**НАКОНЕЧНИКИ КАБЕЛЬНЫЕ ГЛУХИЕ
С ОТКРЫТЫМ ХВОСТОВИКОМ, ЗАКРЕПЛЯЕМЫЕ
НА ЖИЛАХ И ИЗОЛЯЦИИ ПРОВОДОВ**

**ГОСТ
22002.7-76***

Изменение № 2 ГОСТ 22002 7—76 Наконечники кабельные глухие с открытым хвостовиком, закрепляемые на жилах и изоляции проводов. Конструкция и размеры

Изменение № 3 ГОСТ 22002.7—76 Наконечники кабельные глухие с открытым хвостовиком, закрепляемые на жилах и изоляции проводов. Конструкция и размеры

Пункт 2 Чертежи 1, 2 Рис 1 Размер s дополнить знаком *,

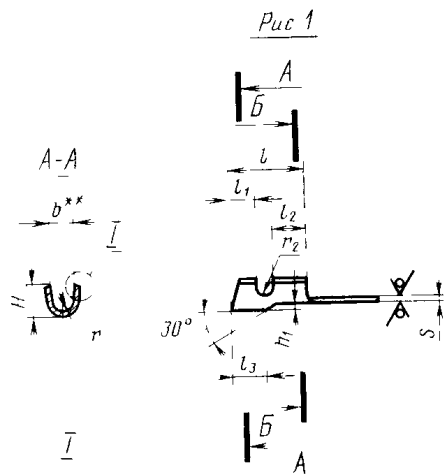
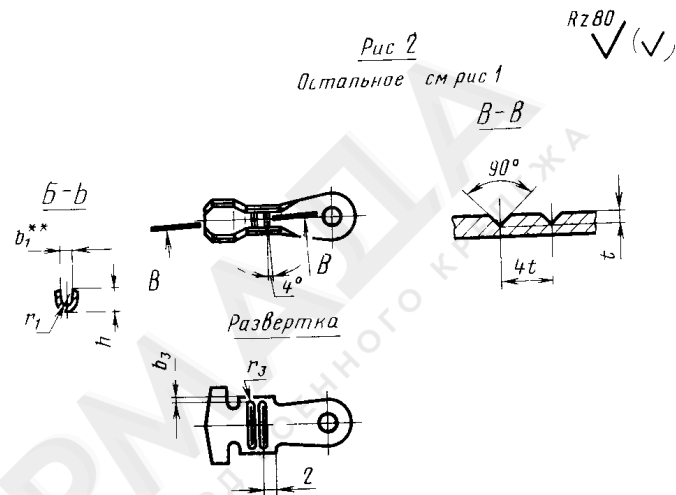
размеры h_1 , l_3 , l_4 дополнить знаком **,

на виде спереди исключить размер r_2 ,

изображение развертки дополнить размером — r_2
